改善箇所説明図

代表車種: コマツ KDP-WA115 (通称名: WA150-6)

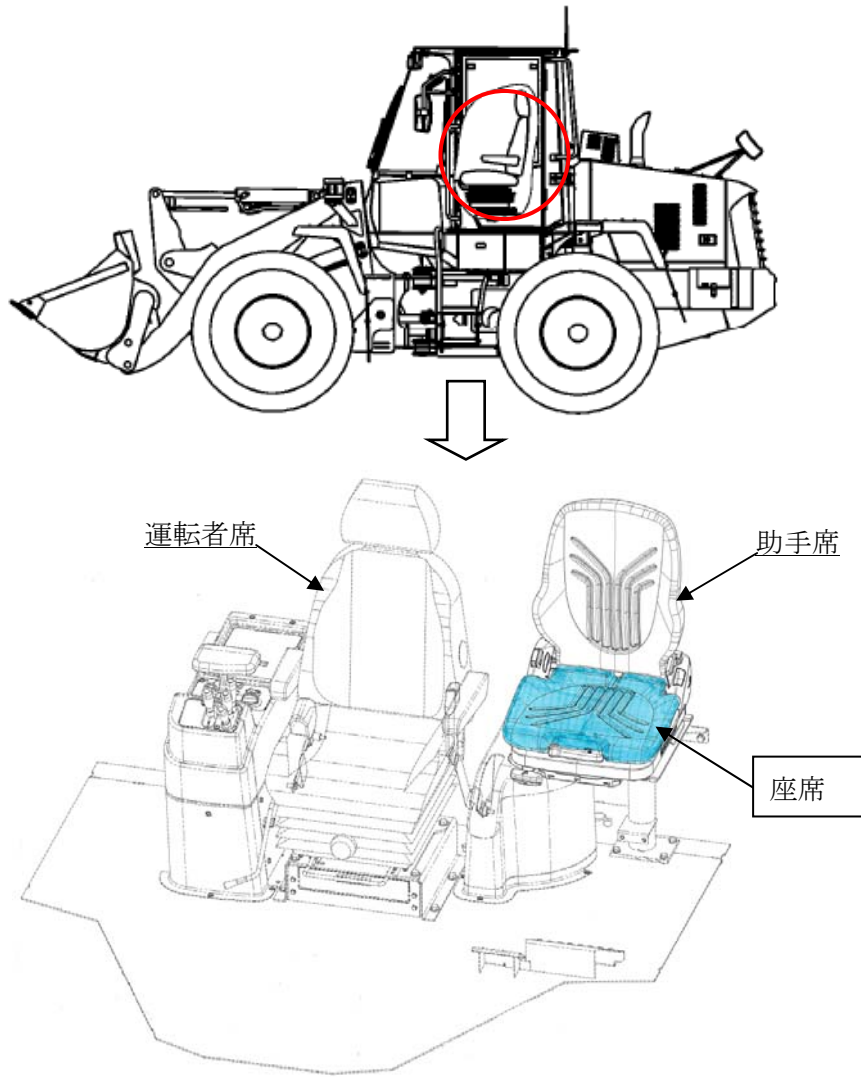
不具合発生箇所

〔 2名用キャブの助手席において、座席の奥行寸法が不足しているため、保安基準に適合していない。 〕

改善措置の内容 : 全車両、助手席の座席を対策品に交換する。

識別 : 助手席の側面に白ペイントを塗布し、識別する。
